정기(기동점검) 점검 결과보고

[신림공영차고지(저류조 포함)조성공사[장기1차]]

- 점검일시 : 2021.03.09 (화)
- 점검결과
- ◆ 점검자 : 박상종

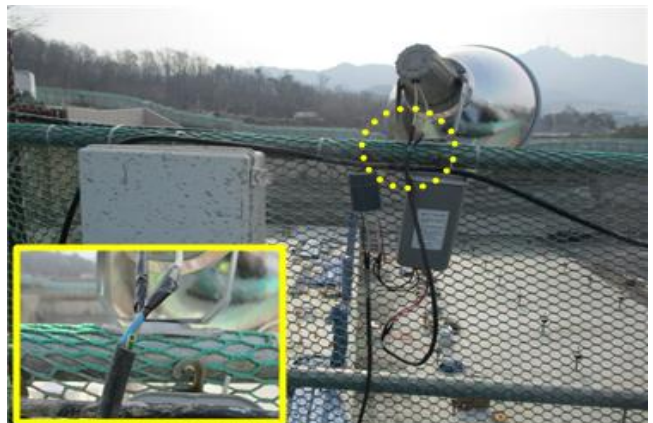
○ 감전재해 예방(토목부)

- 동측 흙막이가시설 상단 배면에 위치한 분전반은 관리책임자가 표기가 탈락되어 있고 잠금장치가 미설치되어 있어 관련근로자 외 조작시 안전사고 우려가 있으니 관리책임자 지정 및 잠금장치 설치 등 분전반 설치기준에 맞게 보완 바람.
- 북측 흙막이가시설 상단에 위치한 분전반 또한 관리책임자를 식별할 수 있도록 표기하고 사진 상 세 번 째 분전반은 접지 유무를 육안으로 확인할 수 없으니 점검 및 보완 바람.
- 북측 흙막이가시설 상단 안전난간에 설치된 투광등은 접지선이 단선되어 있으니 접지가 되도록 보완 바람.
- ※ 산업안전보건 기준에 관한 규칙 제302조(전기 기계기구 접지)
- ※ 건설안전 기본지침 공통-016(분전반)
